MINISTÉRIO DO MEIO AMBIENTE  
INSTITUTO BRASILEIRO DO MEIO AMBIENTE E DOS RECURSOS NATURAIS RENOVÁVEIS  
Coordenação de Energia Hidrelétrica

NOT. TEC. 02001.000876/2016-47 COHID/IBAMA

**Assunto:** Análise sobre a afetação de Unidades de Conservação pelo reservatório da UHE Santo Antônio (processo 02001.000508/2008-99).

Figura 01 - Atualização do remanso do reservatório da SAE considerando a cota 70,5m e a Média das Máximas Anuais (Q=38.838m<sup>3</sup>/s).

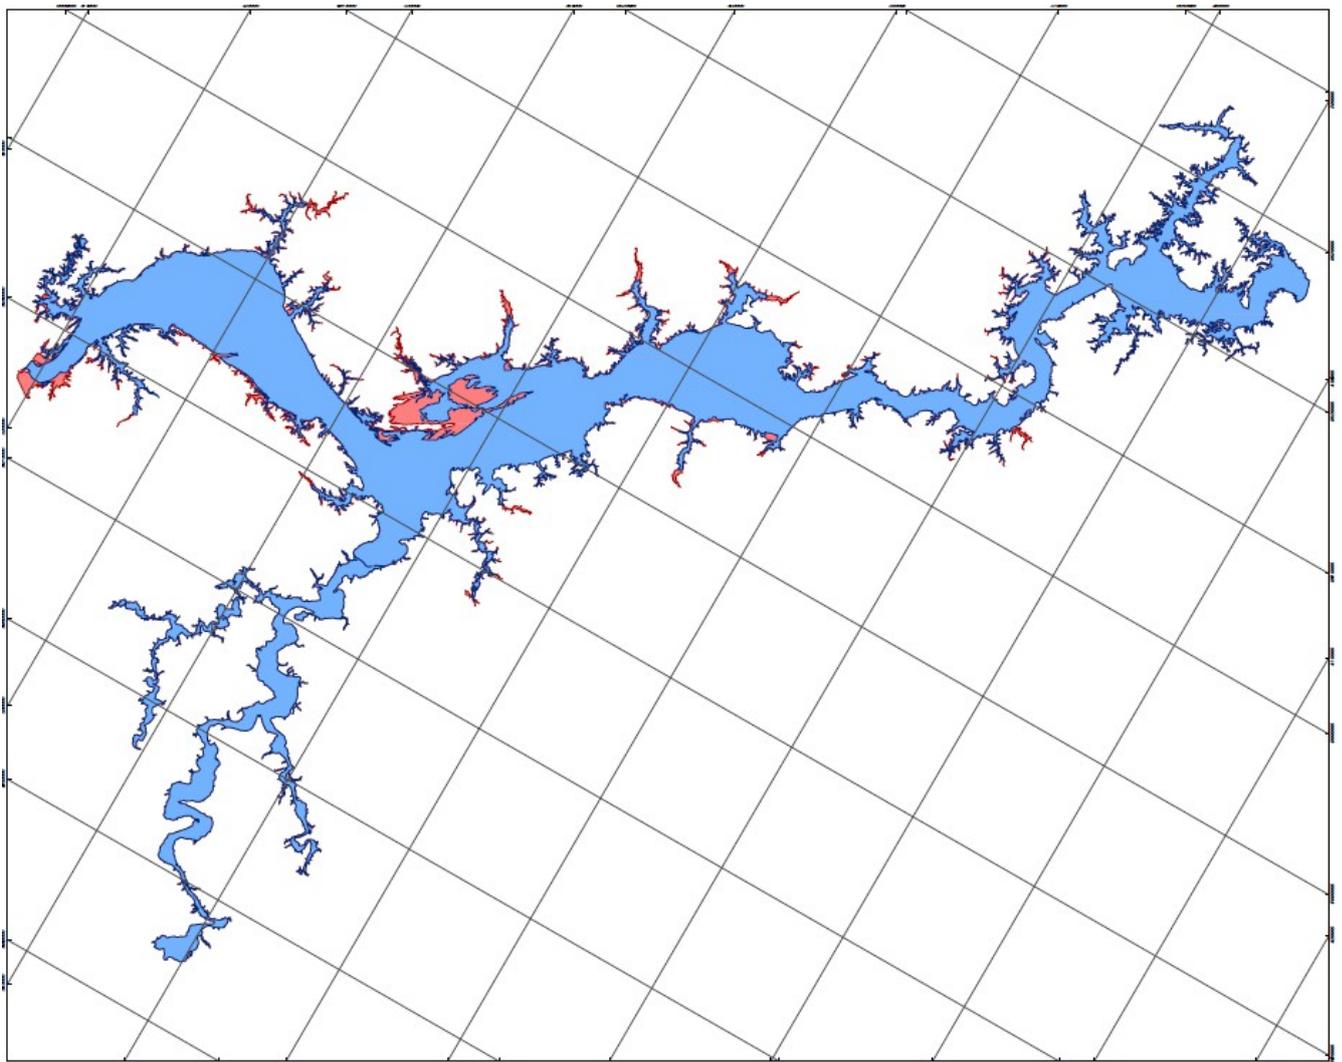
14. Com estes dados considerados se obteve a conformação do reservatório conforme imagem abaixo, que mostra as duas envoltórias sobrepostas. A mancha de inundação correspondente ao reservatório atual estabelecido (Q=38.550m<sup>3</sup>/s) na cor azul e a nova mancha em rosa, considerando a atualização do remanso (Q=38.838m<sup>3</sup>/s - ANA).

16. Portanto, com o incremento da vazão média das máximas de 38.550 m<sup>3</sup>/s para 38.838 m<sup>3</sup>/s, a recalibração do estudo de remanso e a revisão da curva chave do empreendimento, a área ocupada pelo reservatório aumentou 3.865,98 hectares.

Figura 03 - Remanso projetado para o reservatório na cota 71,3 m (PBCA), considerando a vazão de 36.200m<sup>3</sup>/s.

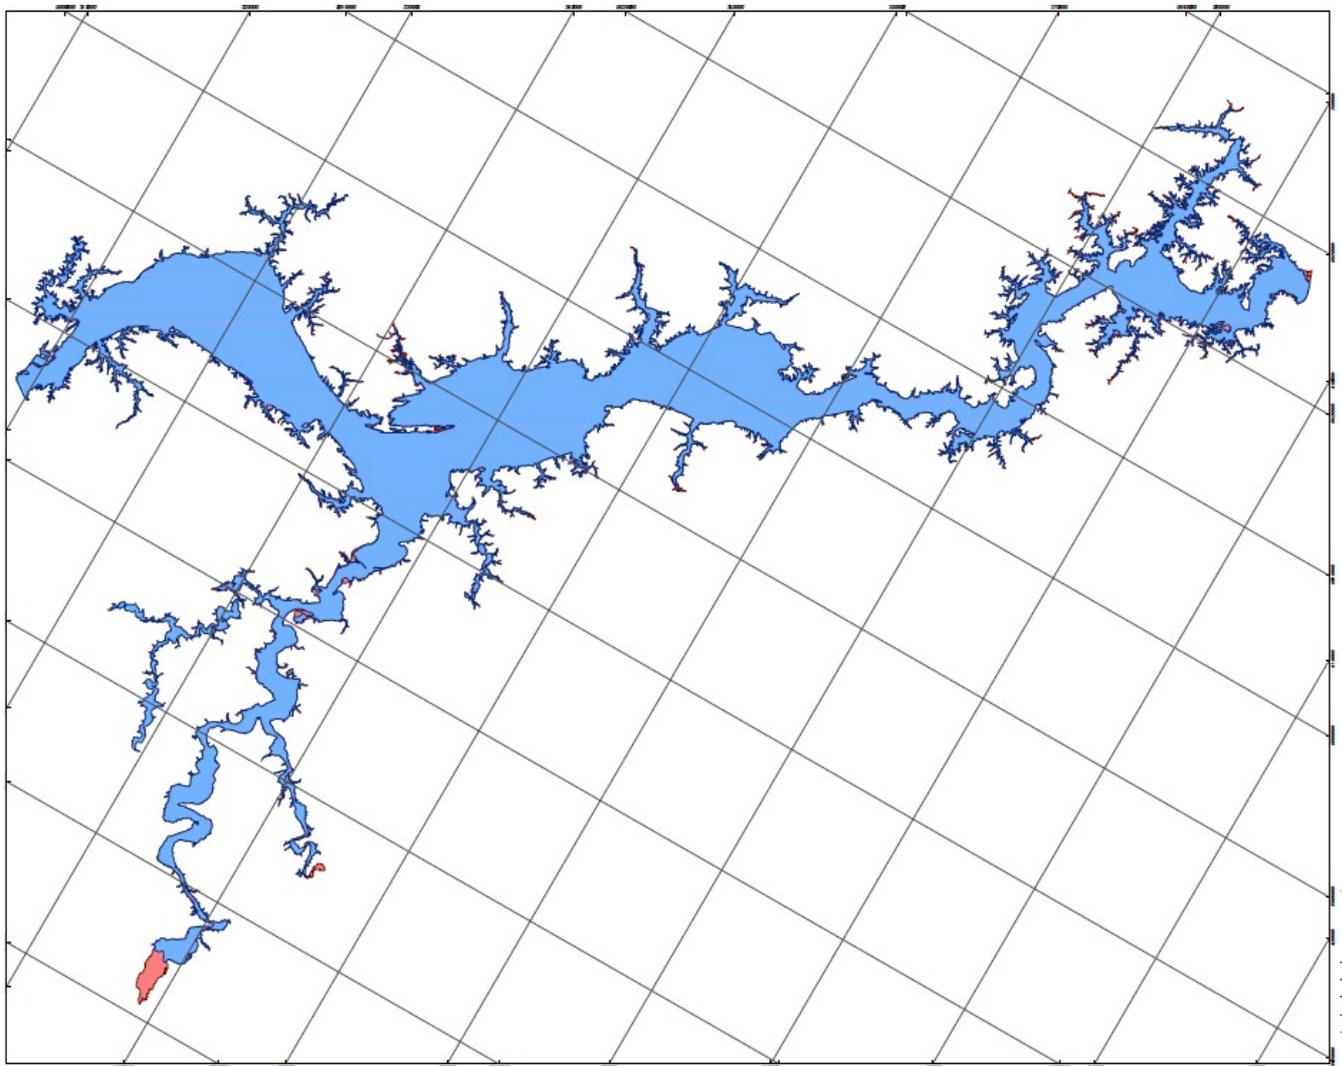
20. A imagem abaixo mostra a comparação entre o remanso na cota 70,5 metros em azul, para a vazão de 38.838 m<sup>3</sup>/s e a cota 71,3 metros em rosa, para a vazão de 36.200 m<sup>3</sup>/s.

21. A Figura abaixo apresenta um comparativo entre o reservatório na cota 70,5 e vazão de 38.383 m<sup>3</sup>/s e na cota 71,3 e vazão de 36.200 m<sup>3</sup>/s, que indica um aumento de 1.153,75 hectares de área alagada com o aumento de cota.

Figura 05 - Áreas afetadas (em vermelho) na Floresta Estadual de Rendimento Sustentado Rio Vermelho C (27,62 ha) pelo reservatório na cota 70,5 m e 38.838 m³/s.

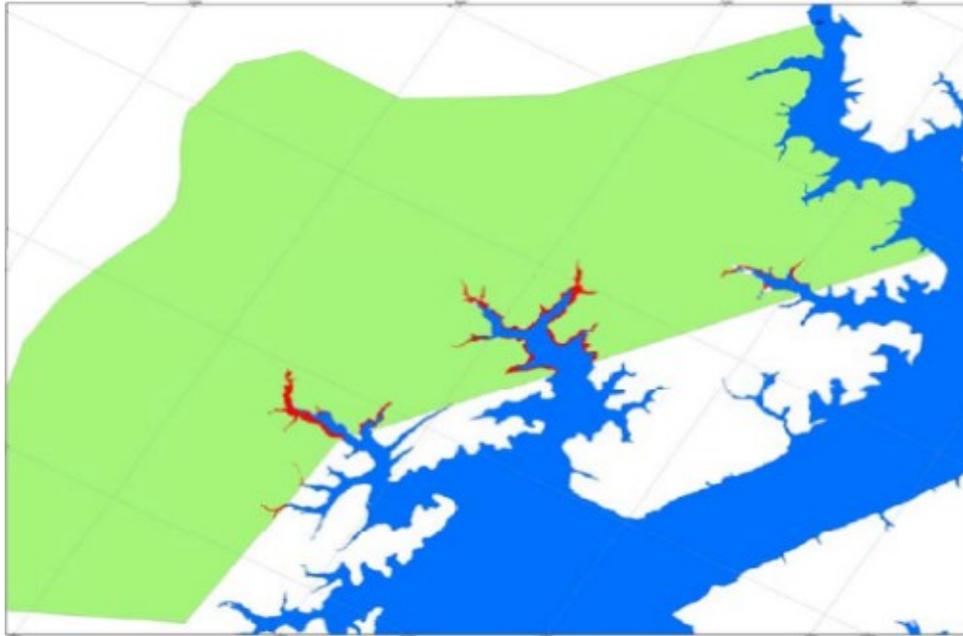
24. De acordo com os documentos apresentados pela SAE, em especial a carta SAE 1509/2016, a mancha de inundação do reservatório na cota 70,5 m com 38.838 m<sup>3</sup>/s está sobrepondo áreas de algumas dessas UCs, a saber: duas UCs estaduais - Floresta Estadual de Rendimento Sustentado Rio Vermelho C (27,62 ha) e a Estação Ecológica Serra dos Três Irmãos (134,37 ha); e uma UC federal de proteção integral - Parque Nacional do Mapinguari (130,59 ha), conforme ilustram as Figuras abaixo. A afetação totaliza 292,58 hectares de área legalmente protegida.

25. A sobreposição da área de inundação do reservatório na cota 70,5 m (vazão de 38.838m<sup>3</sup>/s) com a FERS Rio Vermelho C, ESEC Serra dos Três Irmãos e PARNA Mapinguari não estava prevista nos prognósticos de impactos para a atual fase do licenciamento (pós-enchimento do reservatório). Há de se ressaltar que foi apenas após a cheia extraordinária de 2014, que suscitou a revisão do estudo de remanso da usina, que a afetação das UCs pela nova conformação do reservatório foi constatada. A afetação tornou-se evidente, no processo de licenciamento ambiental do empreendimento, no documento apresentado pelo empreendedor em 22/04/2016 (SAE 509/2016).

29. Constatando-se a afetação direta nas UCs Estaduais e Federais, pelo reservatório da UHE Santo Antônio, considera-se imprescindível a comunicação aos órgãos gestores. Nesse sentido, recomenda-se que sejam encaminhados Ofícios ao ICMBio e à SEDAM, solicitando avaliação sobre o tema exposto neste documento e providências pertinentes ao caso.

31. Desta forma, recomenda-se que seja solicitada à DIPRO apuração quanto à pertinência de aplicação de sanção administrativa em desfavor da Santo Antônio Energia, devido a afetação das Unidades de Conservação pelo remanso do reservatório da UHE Santo Antônio (cota 70,5 m e 38.838 m<sup>3</sup>/s), a saber: FERS Rio Vermelho C (27,62 ha), ESEC Serra dos Três Irmãos (134,37 ha) e PARNA Matinguari (130,59 ha).
